ALPS処理水希釈放出設備及び関連施設の新設について（案）

2022年1月17日

東京電力ホールディングス株式会社

ALPS処理水の海洋放出設備の申請内容等に係る主要な論点（※） に対する回答

(3) ALPS処理水の海水への混合希釈の方法 (2/3)

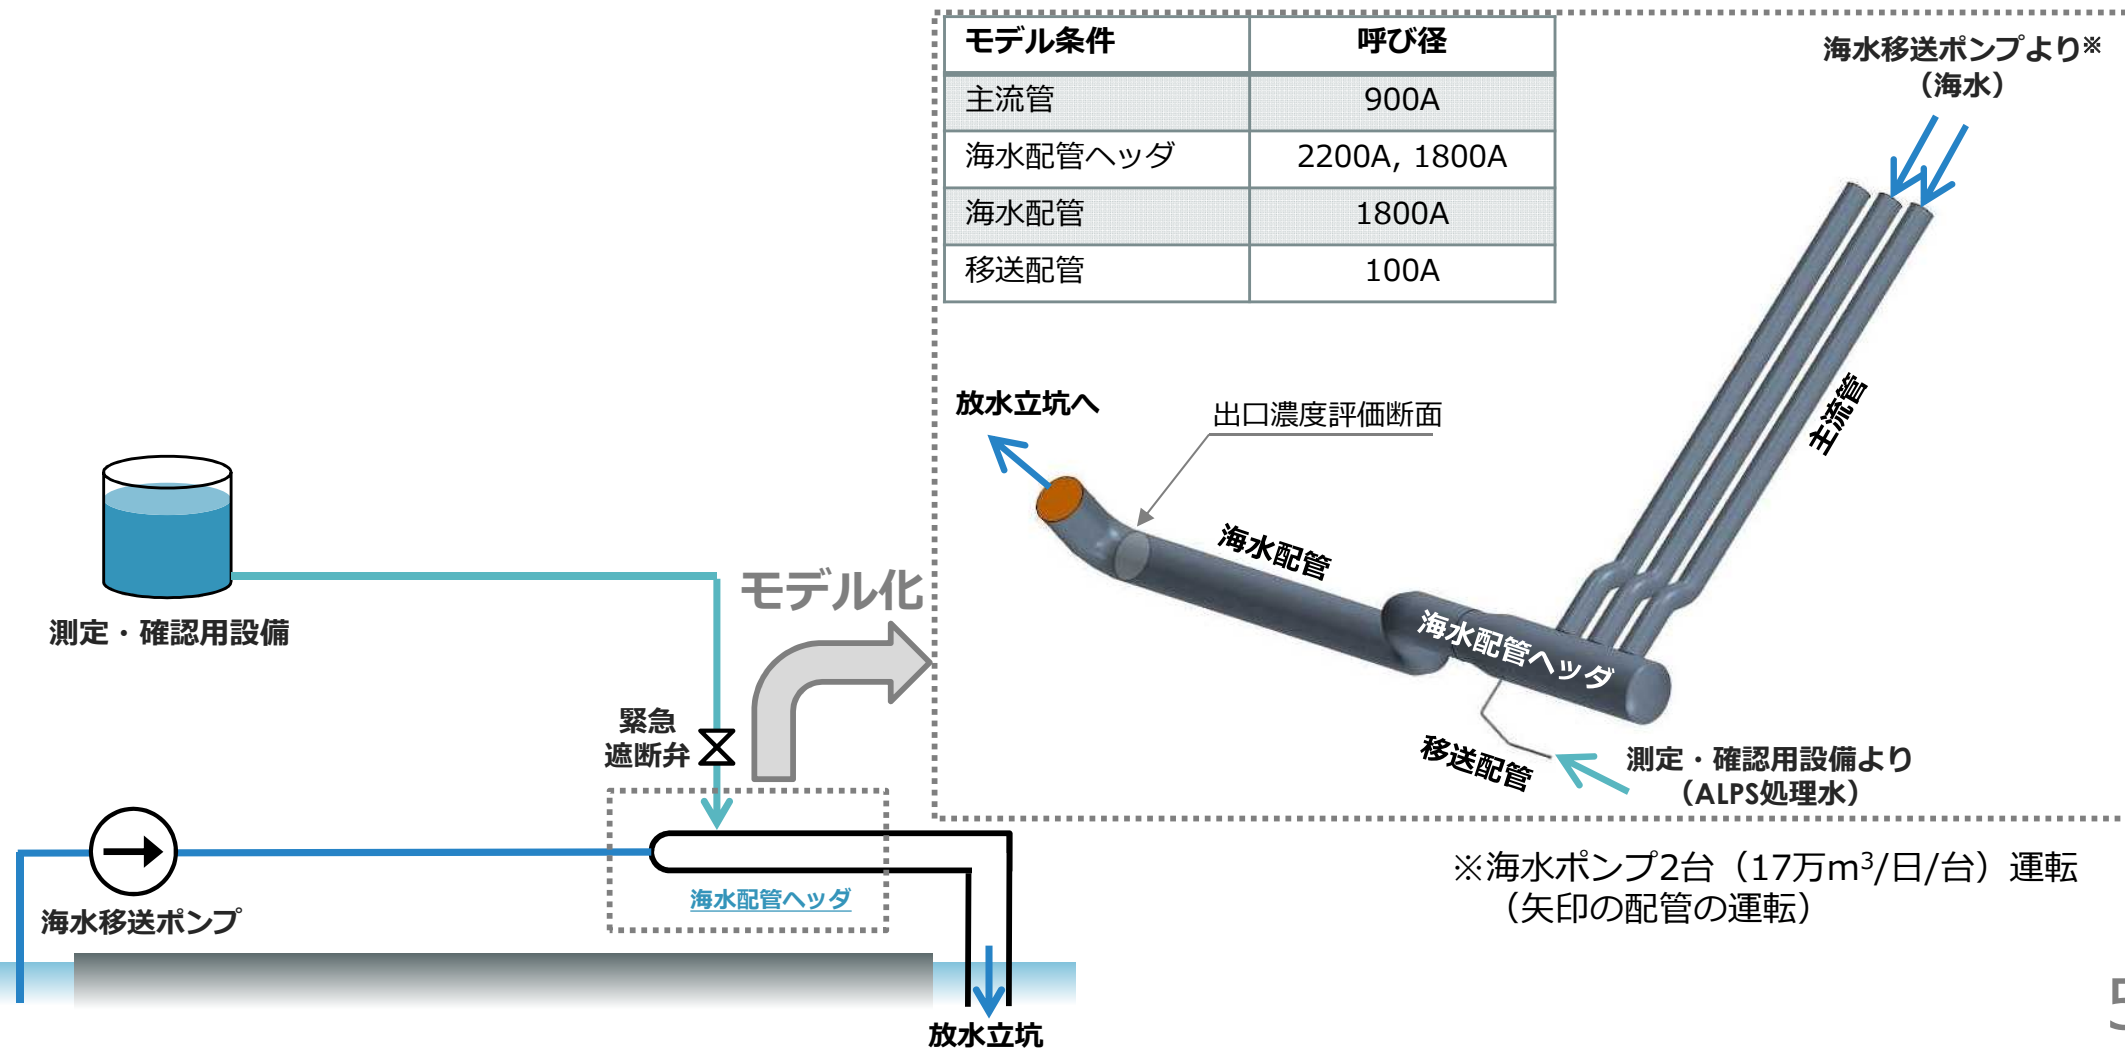
- ALPS処理水の希釈は、希釈海水が流れる海水配管ヘッド内にALPS処理水を注入することで行う。海水配管ヘッドに注入したALPS処理水は、希釈海水が流れる海水配管内で流下しつつ、周囲の海水と混合して放射性物質濃度を減少させる。
- ALPS処理水が海水配管内において、混合希釈する状態を確認するため、下図に示す数値シミュレーションにて、希釈効果について評価を実施した。
- なお、設備設置完了後には、ろ過水にトレーサを用いた試験についても実施予定。

ALPS処理水流量500m³/日、海水流量34万m³/日で希釈した場合の海水配管内の拡散混合解析結果

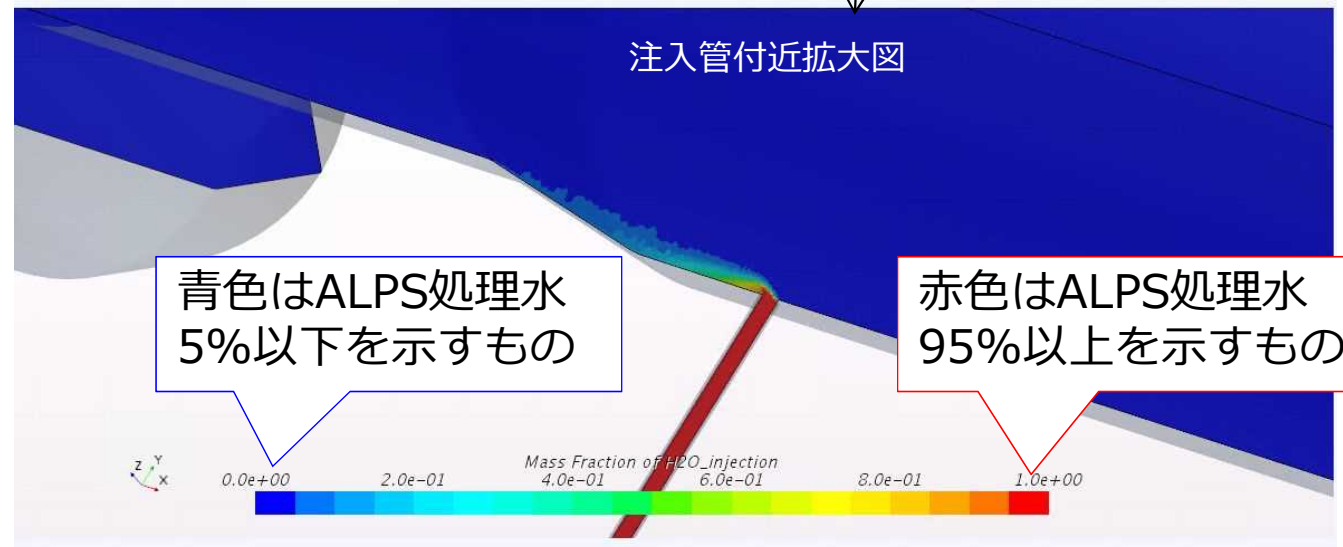
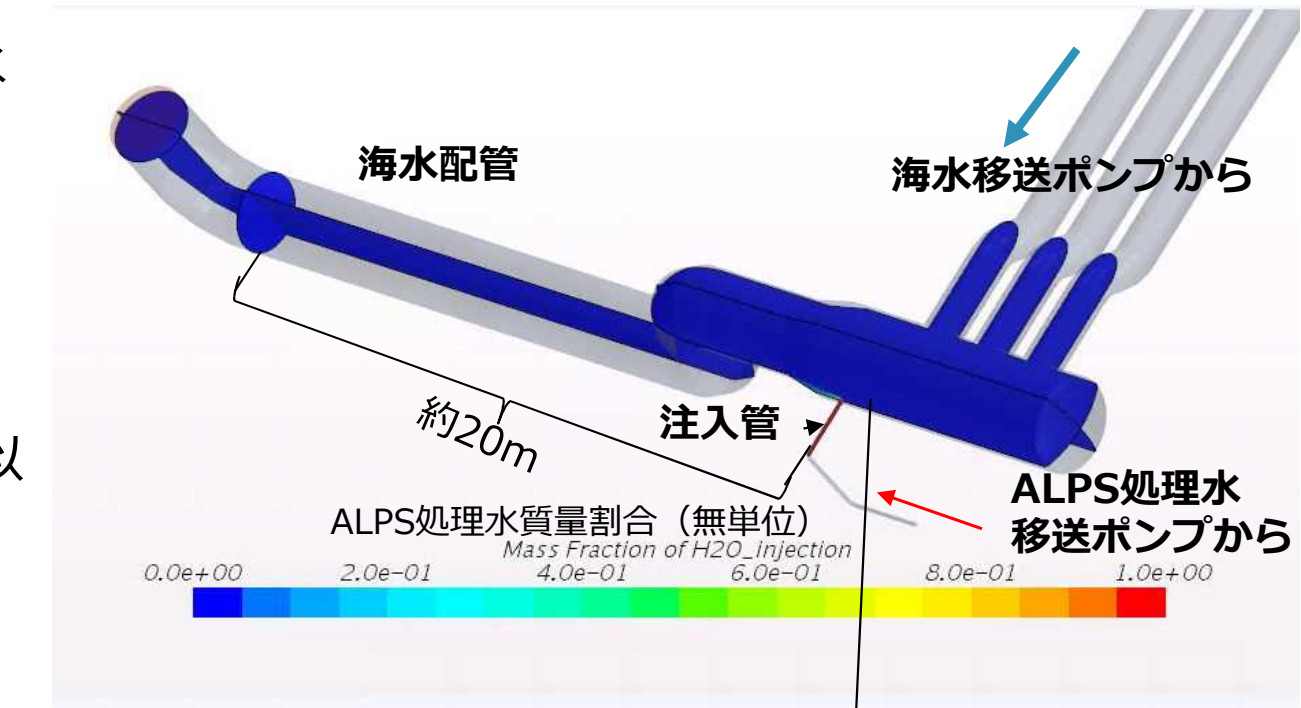
①ALPS処理水の海水への混合希釈率の調整及び監視

ALPS処理水の放出が措置を講ずべき事項に規定された敷地境界における実効線量1mSv/年未満を満たす範囲で実施されるために、トリチウム濃度に対して必要な海水との混合希釈率、混合希釈の方法及び監視並びにそれらの妥当性を説明すること。

注入管近傍で5%以下（20分の1以下）まで希釈されることが確認

右図では、5%以下の希釈状況をお示し出来ないことから、次スライドで対数軸で表示したものを再掲

【補足】攪拌実証試験の計画 (1/2)

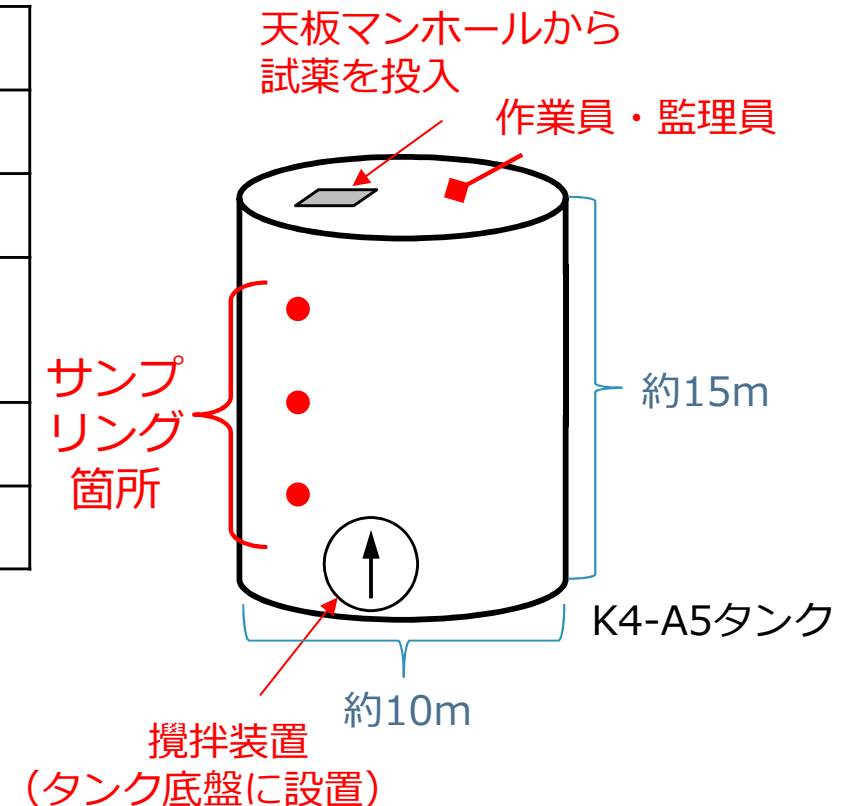
②海洋放出前のタンク内ALPS処理水の放射能濃度の均質化

海洋放出前のK4エリアタンク内ALPS処理水の放射能濃度を均質化するための方法及びその妥当性を説明すること。

- 今回実施する攪拌実証試験では、タンク底部に攪拌装置を新しく取り付け、攪拌装置の動作確認、およびタンク内に投入する試薬での攪拌効果を確認します
- 来年2月には、8核種^{※1}および同試薬を分析対象とした循環実証試験を、K4-B群で実施する予定です

実施日	2021年11月23日
試験時間	約8時間
サンプリング	約30分毎・試験前を含め9回
採取量	各1ℓ（タンク上(11.6m)・中(7.6m)・下(2.6m)の3箇所採取）
分析対象	試薬 ^{※2}
対象タンク	K4-A5
